con la presente si inviano Osservazioni per l'impianto eolico cod. procedura (id_vip/id_mattm):10844 per la produzione di energia elettrica da fonte eolica costituita da n.6 aerogeneratori della potenza complessiva di 37,2 MW, un sistema di accumulo da 25MW e relative opere connesse in loc."Riempillo" nel Comune di Pitigliano (Gr).

Impianto per la produzione di energia elettrica da fonte eolica, costituito da 6 aerogeneratori della potenza complessiva di 37,2 MW, un sistema di accumulo da 25 MW e relative opere connesse in località "Rempillo" nel comune di Pitigliano (GR).

TESTO DELLE OSSERVAZIONI

ALLEGATO alle OSSERVAZIONI all' IMPIANTO EOLICO denominato REMPILLO nel COMUNE di PITIGLIANO (GR). Com

Analisi degli Impianti Eolici Esistenti e in Progetto

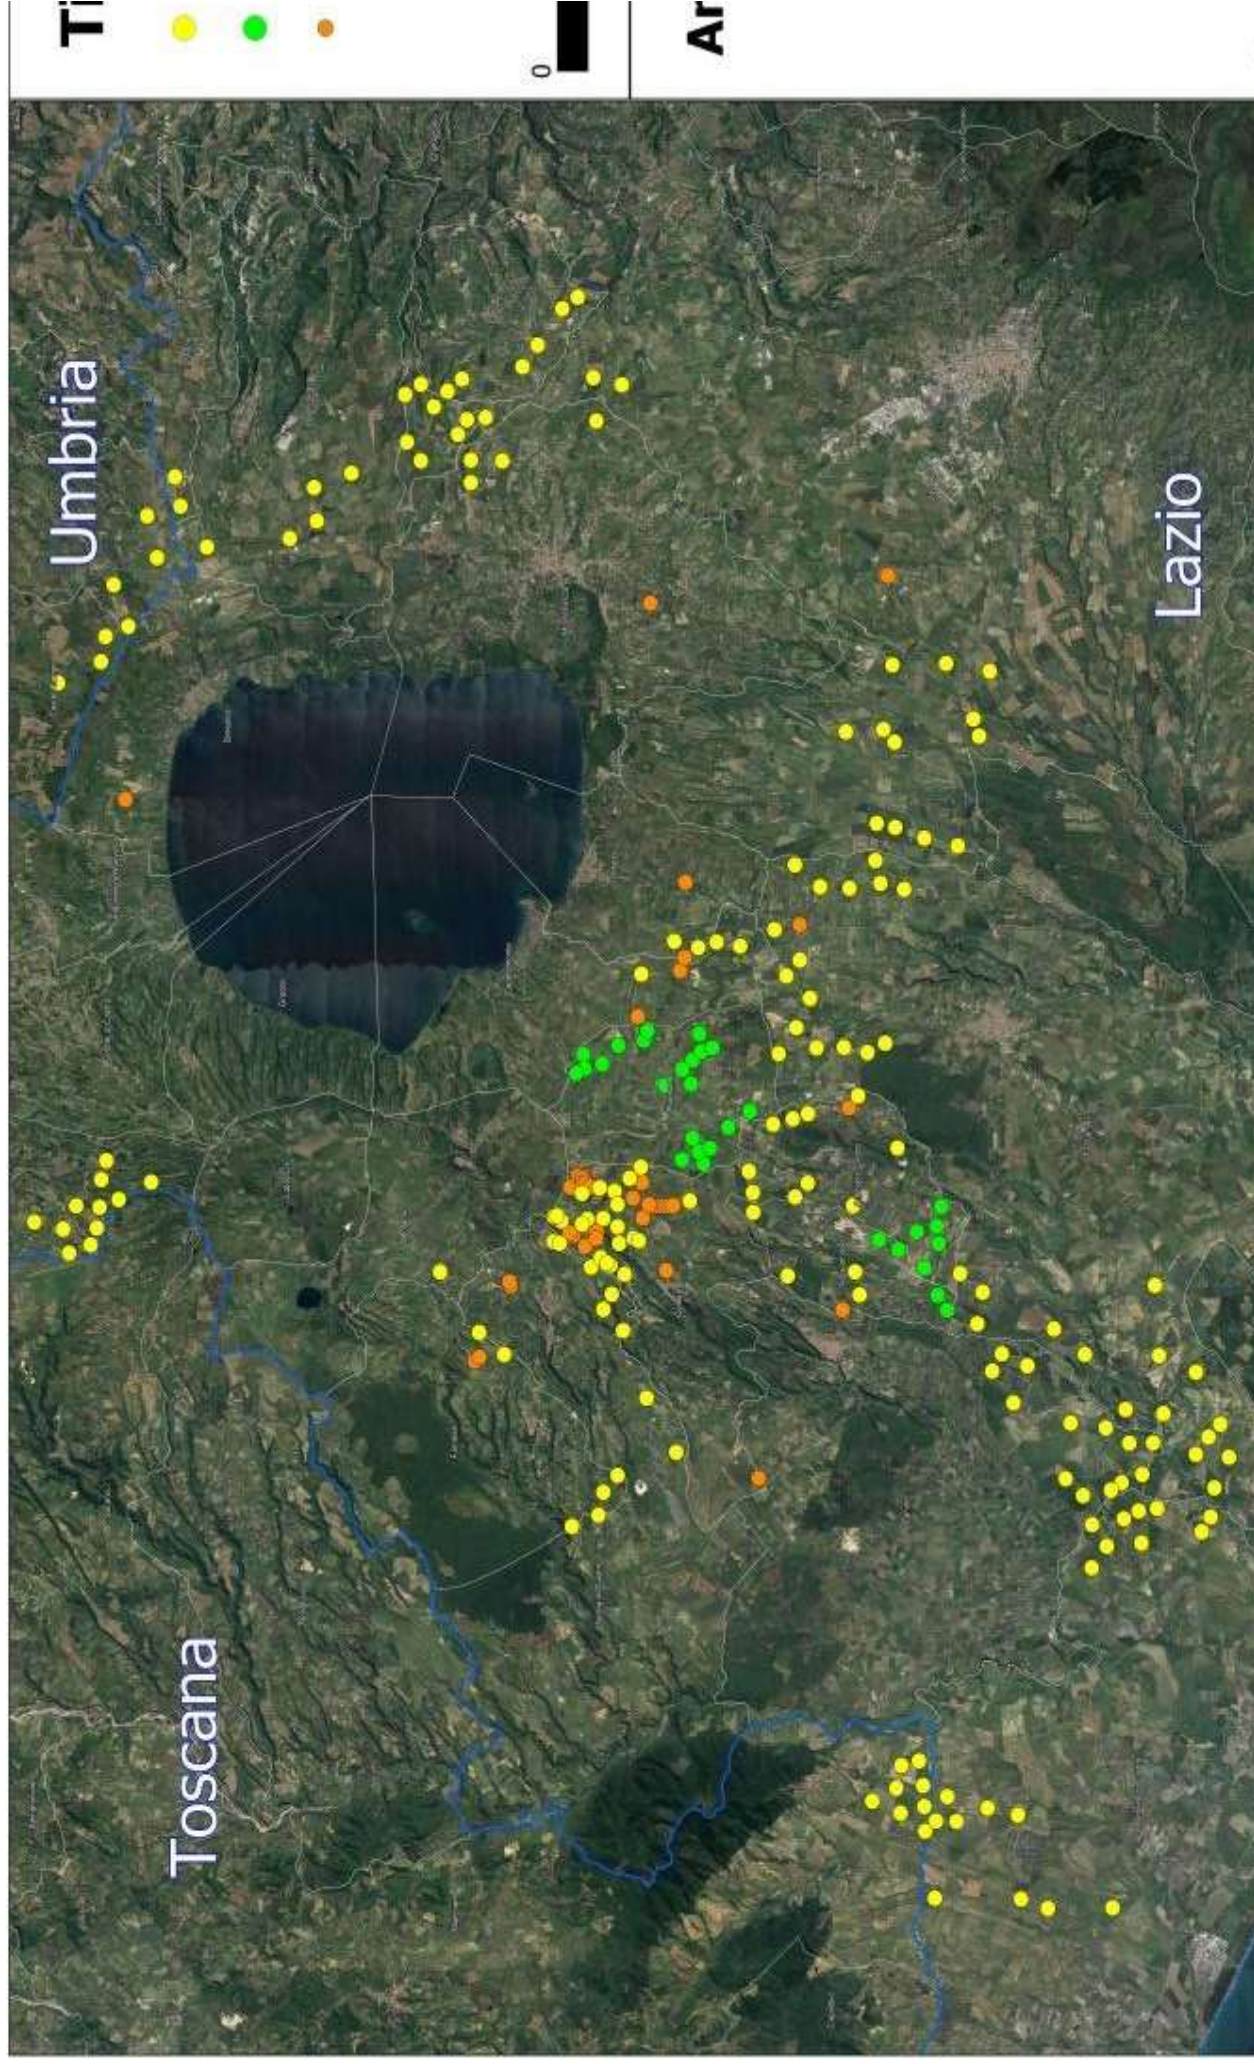
Quindi anche la Regione come Ente deputato dalla normativa nazionale a legiferare sulle aree idonee e non idonee si è espressa riguardo al fatto che abbia assolto ai doveri e alle quote stabilite dal PNIEC e in ambito regionale la provincia di Viterbo è stata quella con il più alto tasso di impianti FER tra tutte e quindi ormai satura ed il cumulo degli impianti FER installati, autorizzati e in progetto rappresenta una elevata criticità per la sostenibilità ambientale di ulteriori eventuali iniziative. L'impianto eolico “ Rempillo” pur essendo “esterno al confine provinciale e regionale ma nelle sue immediate vicinanze (a soli 100 metri i primi due aerogeneratori) oltre ad impattare sul territorio e sulle economie di tre Comuni del Lazio (Farnese, Valentano e Latera) si trova nelle fasce di rispetto dei Beni di notevole interesse pubblico come si è evidenziate nelle Osservazioni nn. 1 e 2 e crea anche degli impatti negativi anche sui beni naturalistici come verrà dettagliato nell'Osservazione n. 4. Inoltre andrebbe a sommarsi al già enorme cumulo di impianti eolici e fotovoltaici e geotermici che già creano una elevata criticità ambientale nella provincia di Viterbo e interferiscono anche con il territorio toscano come si può vedere dalle immagini nn. 4 e 5
